**PR-2918/21-RED.1 PROYECTO DE PARQUE RECREATIVO, DE OCIO Y ESPARCIMIENTO,
"DEL MEDITERRÁNEO", T.M. MARBELLA (MÁLAGA)**

SEPARATA

INFORME: PUNTOS DE CONEXIÓN AL ABASTECIMIENTO Y SANEAMIENTO PARA EL PARQUE DE ESPARCIMIENTO RECREATIVO Y DE OCIO MEDITERRANEO, T.M MARBELLA.
EXP: PR-2918/21-IPV.1
PETICIONARIO: AYUNTAMIENTO DE MARBELLA
SITUACIÓN: FINCA EL PINILLO. TM MARBELLA

N/REF:	2022-E-RC-1239 Exp. 1479/2022
PETICIONARIO:	DELEGACIÓN DE OBRAS E INFRAESTRUCTURAS AYUNTAMIENTO MARBELLA
ASUNTO:	DISPONIBILIDAD DE CONEXIÓN A RED SANEAMIENTO INTEGRAL DEL "PARQUE RECREATIVO, DE OCIO Y ESPARCIMIENTO MEDITERRÁNEO" PLAYA DEL PINILLO - MARBELLA Ref.C: 3521101UF343250000KF-3521103UF343250000DF-3521104UF343250000XF

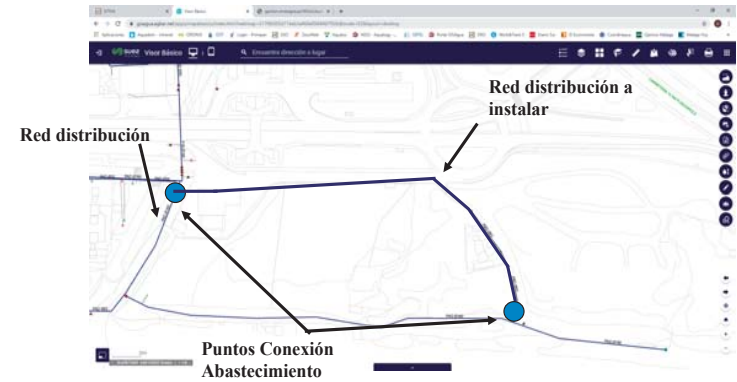
- Se deberá agrupar todas las fecales en un único punto de entrega. La conexión a la red municipal viene marcada en el siguiente pozo (rojo: fecal). La cota de solera del pozo es +10.31 m.s.n.m.

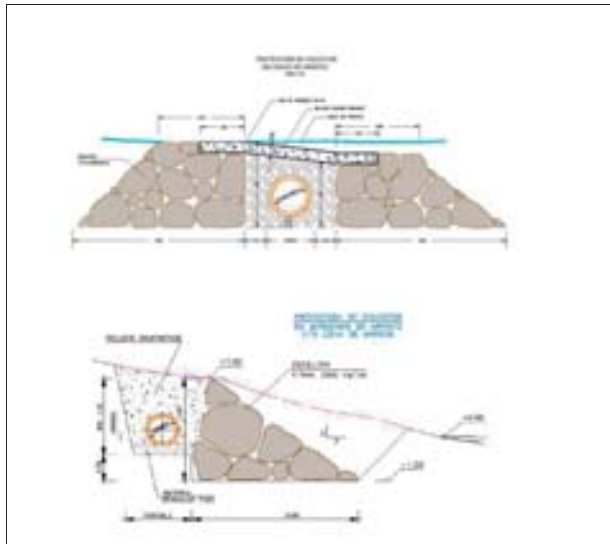
Al ocupar zona inundable (Opción 1 Arroyo Pozuelo/Paloma u Opción 2 en CE-4), la tubería de conexión entre pozos de conexión deberá estar protegida con escollera, conforme a la sección adjunta, tanto en los márgenes como en el propio cauce.

- Con respecto a los planos aportados, estudiado el de CONEXIÓN RED GENERAL DE SANEAMIENTO, se observan las siguientes **incoherencias** con respecto a los condicionantes expuestos:

- ⇒ Se proponen 4 puntos de conexión en el colector principal, contraviniendo punto 9 (único punto de entrega). Además, la conexión deberá ser en una de las dos opciones facilitadas.
- ⇒ La red de pluviales de la zona de aparcamientos y de los forjados de los locales se conectan a la red de fecales, contraviniendo punto 3 y también lo expuesto en el propio informe de HIDRALIA.

Una vez estudiadas por el interesado todos los condicionantes técnicos, deberá presentar **NUEVA PROPUESTA DE CONEXIÓN** APORTANDO LOS PLANOS CORRESPONDIENTES ACTUALIZADOS, para su estudio por parte de este Servicio en el correo departamental: tecnicos@acosol.es
